**ARPAT – DIREZIONE TECNICA - Settore VIA/VAS**

**Oggetto:** [ID 1959] PAUR ex art. 27-bis del D.Lgs. 152/2006. Progetto di Parco eolico denominato “Passo di Frassineto” della potenza di 29,4 MW composta da n. 7 aerogeneratori ed opere di connessione ubicati nei comuni di Pieve Santo Stefano (AR), Badia Tedalda (AR) e San Sepolcro (AR). Proponente: FERA Srl. Documentazione integrativa ulteriore. **Contributo istruttorio.**

Figura 45 – Esempio di doppia terna di cavi interrati posati a trifoglio

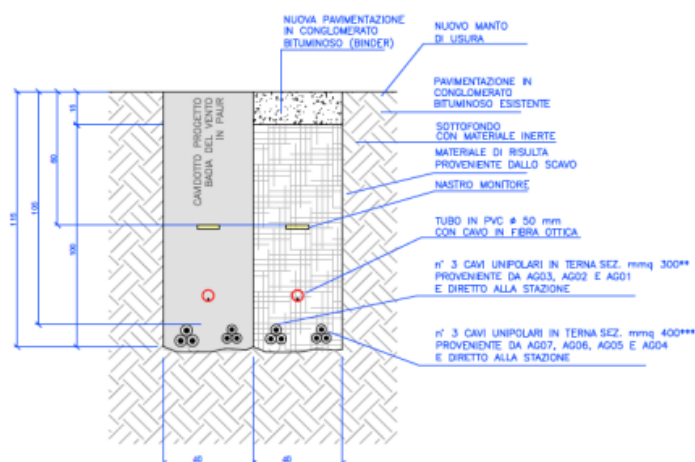
- Caso 6 – 4 terne di cavi unipolari interrati (linee MT di "Badia Del Vento" e "Passo di Frassineto")

In questo caso il campo magnetico massimo in corrispondenza dell'asse centrale al suolo risulta pari a 8,5  $\mu$ T, **superiore all'obiettivo di qualità fissato dall'art. 4 del D.P.C.M. 8/7/2003**; quindi

è necessario valutare la fascia di rispetto dell'elettrodotto: la DPA è pari a 1,2 m da entrambi i lati della linea. **Poiché all'interno di tale DPA non sono presenti recettori sensibili e non si prevede la presenza continuativa superiore alle 4 ore giornaliere, emerge il rispetto dei limiti vigenti per il campo elettromagnetico.**

Figura 46 – Esempio di singola terna di cavi unipolari interrati

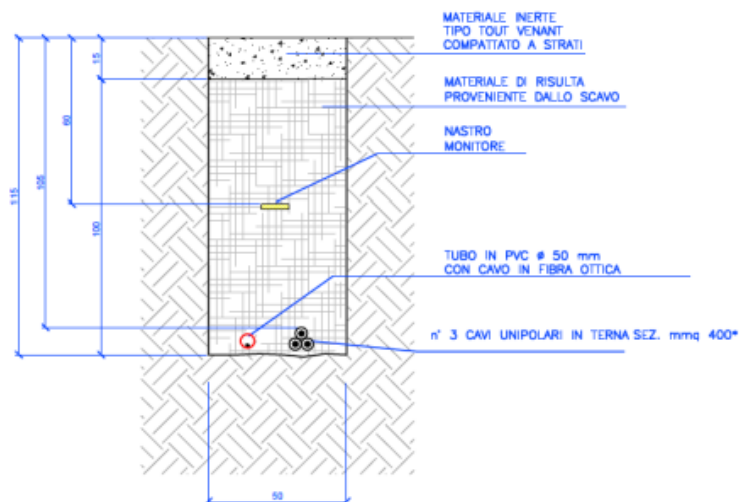
- Caso 7 – 1 terna di cavi unipolari interrati AT da 400 mm<sup>2</sup> (uscente dal nuovo stallo)

In questo caso il campo magnetico massimo in corrispondenza dell'asse centrale al suolo risulta pari a 0,5 µT, **inferiore all'obiettivo di qualità fissato dall'art. 4 del D.P.C.M. 8/7/2003**. Viene spiegato che questo è dovuto alla bassa intensità di corrente prevista in transito in questo elettrodotto.

Per altro si rileva che nel caso della massima portata di corrente la DPA risulta pari a 3,10 m, come indicato nel documento e-Distribuzione<sup>1</sup>: “Linea Guida per l'applicazione del §5.1.3 dell'Allegato al DM 29/05/2008 - DISTANZA DI PRIMA APPROSSIMAZIONE (DPA) DA LINEE E CABINE ELETTRICHE”.

Visto quanto sopra, si prende atto delle ulteriori informazioni fornite dal proponente, senza rilevare criticità e quindi senza ulteriori osservazioni da formulare.
